Dotyczy postępowania na Fabrycznie nowy kompresor powietrza oddechowego

Wyjaśnienia treści przedmiotu zamówienia WL.2370.12.2023 z dnia. 20.07.2023 r.

Fig. Dimensions

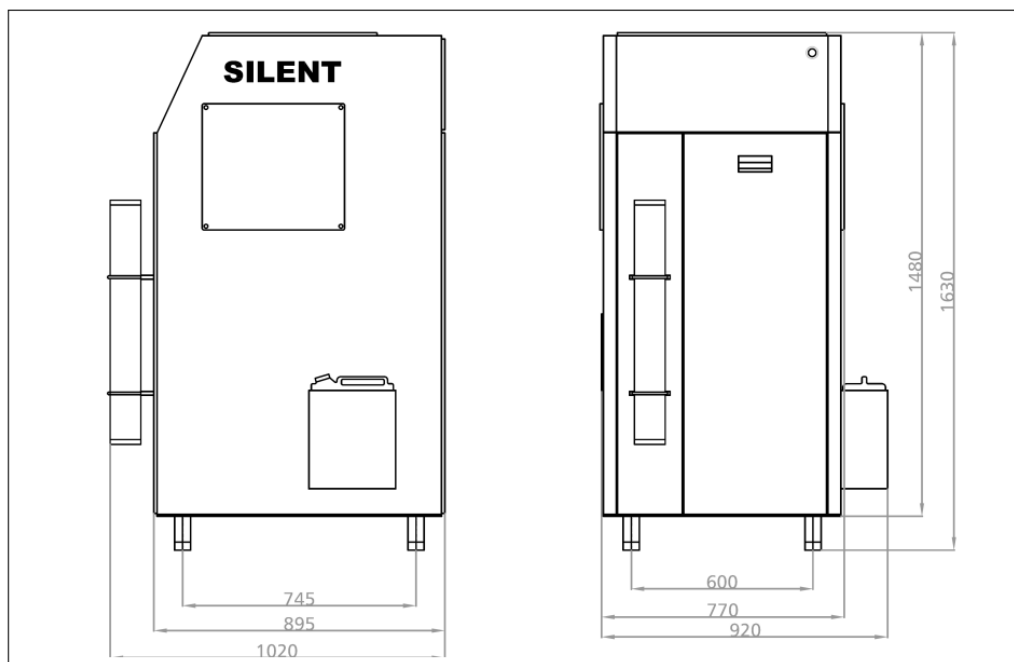
1. Czy Zamawiający dopuści kompresor o wymiarach jak na schemacie poniżej? Dotyczą one kompresora, który spełnia wymagania techniczne, aczkolwiek Zamawiający wymaga szerokości maksymalnej 76 cm, a wersja ta to 77 cm bez zbiornika na kondensat i 92 cm razem z takowym zbiornikiem.

TAK, Zamawiający dopuści kompresor o wymiarach jak na przesłanym schemacie.
